**Акт обследования
объекта социальной инфраструктуры
К ПАСПОРТУ ДОСТУПНОСТИ ОСИ**

Самарская область, Похвистневский район, с. Новое
Мансуркино
(наименование территориального образования субъекта Российской Федерации)

1.1 Наименование (вид) объекта Учебный корпус

1.2 Адрес объекта Самарская область, Похвистневский район, с. Новое Мансуркино, ул. Школьная, 56-а

№ 3 – Входная площадка. Дверь входная

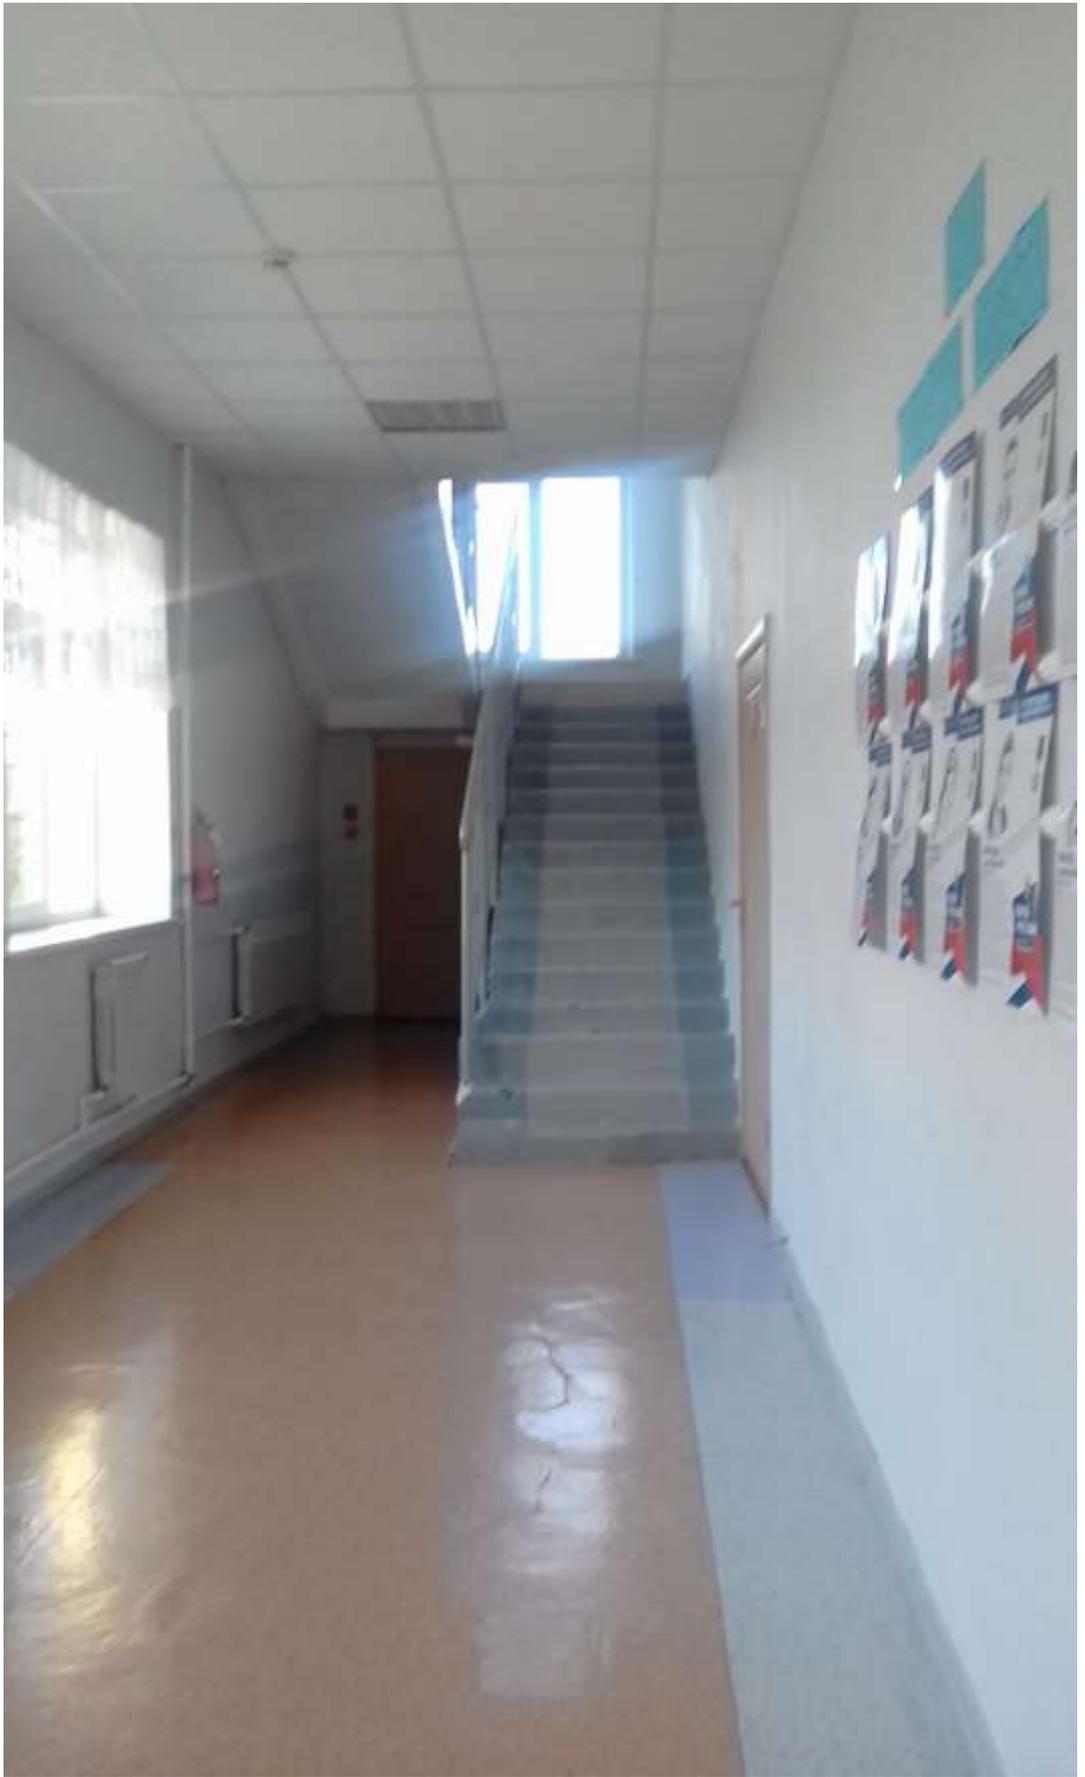
2.3.	Входная площадка (перед дверью)	Есть		№3	- отсутствует антискользящее покрытие;			ремонт
2.4.	Дверь (входная)	Есть		№3	- ширина двери 1,17 м.; - высота порога 2 см.; - полотно двери не имеет контрастную маркировку со стеной.	0	- ширина дверных полотен и открытых проемов в стене, а также выходов из помещений и коридоров на лестничную клетку должна быть не менее 0,9 м. При глубине откоса в стене открытого проема более 1,0 м ширину проема следует принимать по ширине коммуникационного прохода, но не менее 1,2 м. СП 59.13330.2016 п. 6.2.23; - полотно двери на путях эвакуации должно иметь окраску, контрастную со стеной СП 59.13330.2016 п. 6.2.23; - понизить порог до нормативного значения 0,014 м. СП 59.13330.2016 п. 6.1.5

№11- туалетная комната

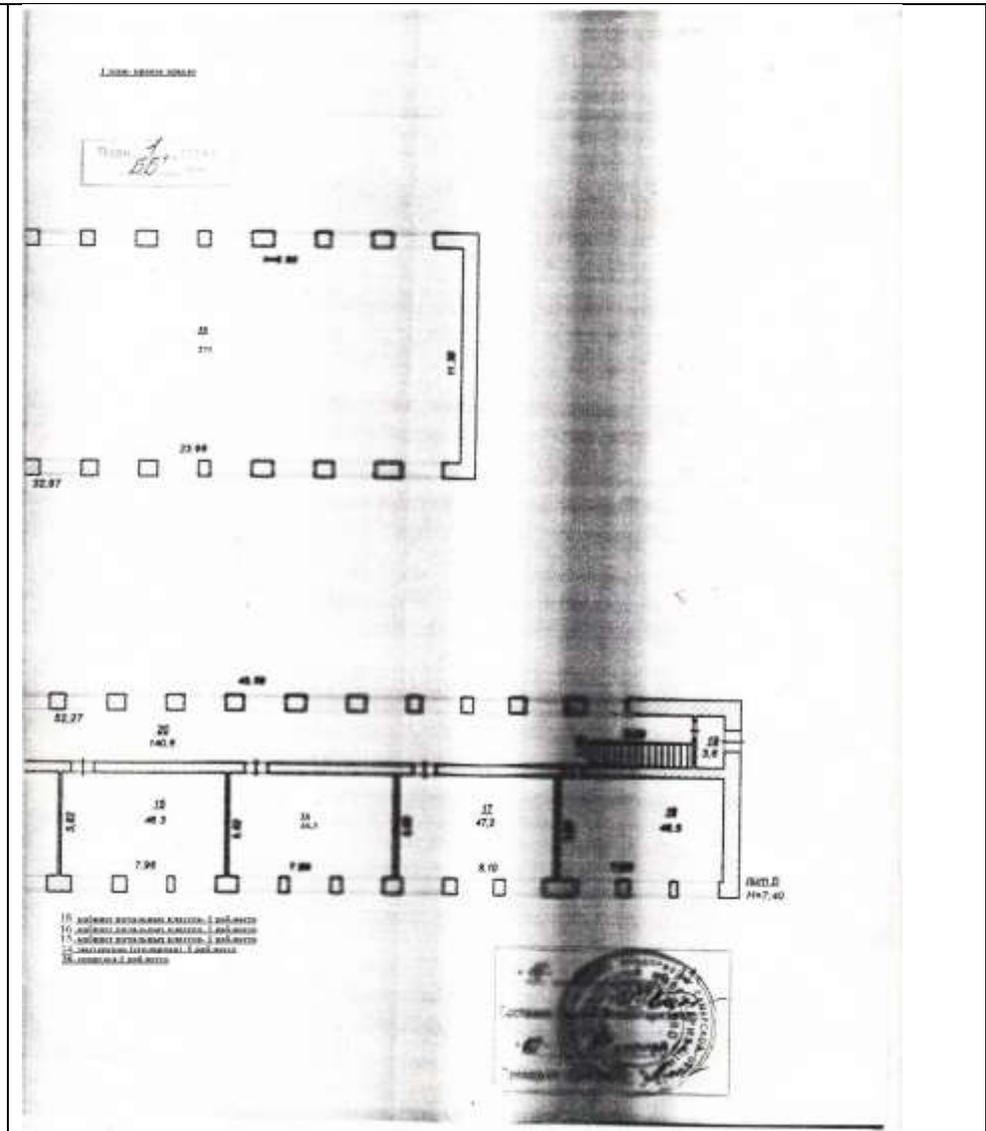
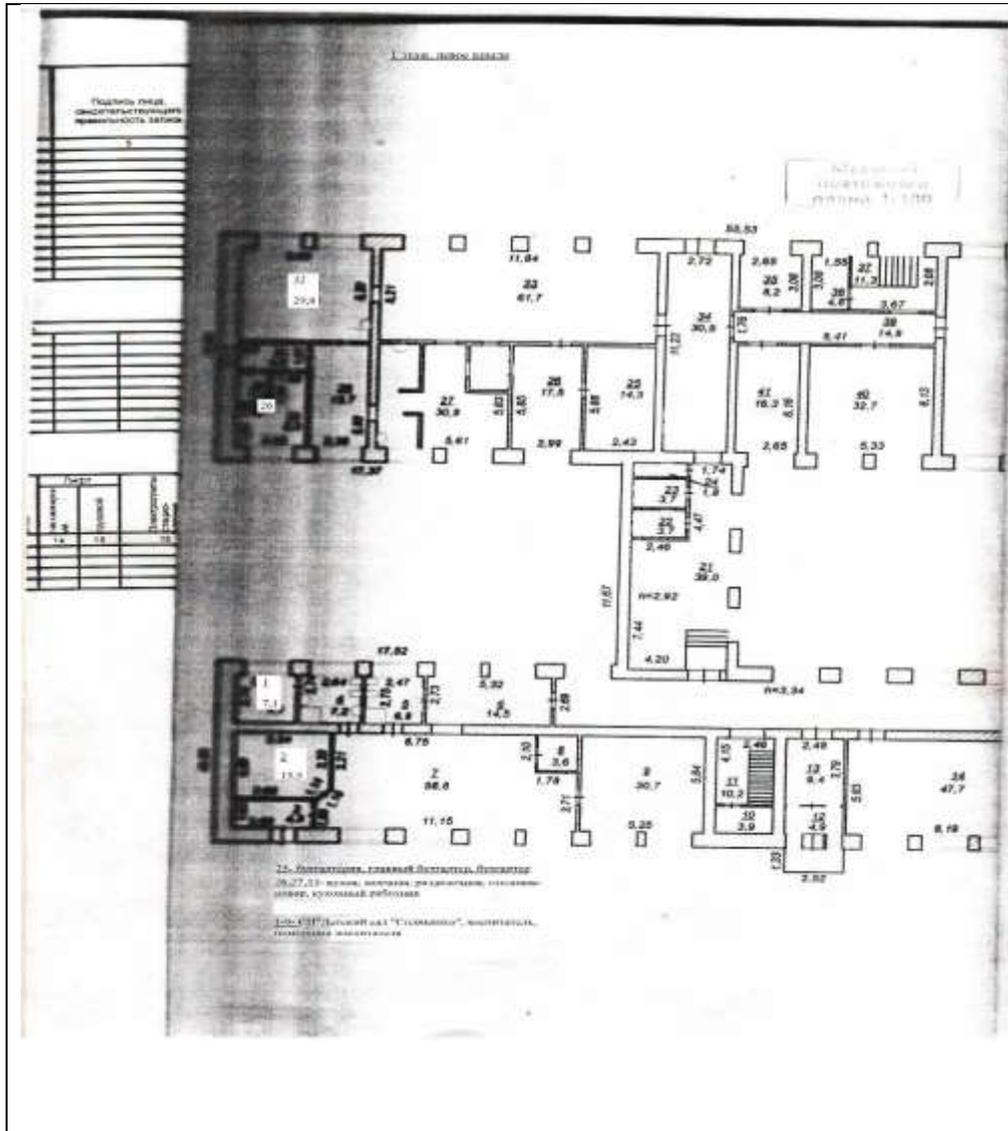
5.1	Туалетная комната	Есть		№11	- отсутствует оборудованное санитарно-гигиеническое помещение для МГН; - отсутствуют поручни рядом с унитазом; - отсутствует специально выделенный писсуар; - отсутствует свободное пространство рядом с унитазом для кресла-коляски; - отсутствуют крючки для одежды и костылей; - отсутствуют опорные поручни вокруг раковины.	О	- универсальная кабина: ширина – 2,2 м., глубина – 2,25 м. СП 59.13330.2016 п. 6.3.3; - заменить кнопку смыва унитаза на кнопку выпуклой формы нажимного действия, с возможностью нажатия на нее любой частью тела или конечности; - смонтировать между унитазом и ближайшей стеной опорный поручень с креплением к полу и стене и откидной опорный поручень с другой стороны; - установить по периметру унитаза, в разрывах между санитарными приборами опорные поручни с креплением к полу и стене; - разместить на высоте 0,8 м, на стене возле унитаза крючки для одежды, костылей и других принадлежностей (крючки разместить таким образом, чтобы была возможность дотянуться до них сидя на унитазе)	Реконструкция

Состояние доступности санитарно-гигиенических помещений объекта оценено, как временно недоступное для инвалидов и МГН, что не обеспечивает их полноценного нахождения на объекте. Для обеспечения доступности объекта для инвалидов, необходимо оборудовать, как минимум одно санитарно-гигиеническое помещение для МГН, в том числе для инвалидов категории (О) в соответствии нормативов. Доступные кабины должны быть оборудованы «Кнопкой вызова помощи», системой тревожной сигнализации, обеспечивающей связь с помещением постоянного дежурного персонала (поста охраны или администрации объекта).
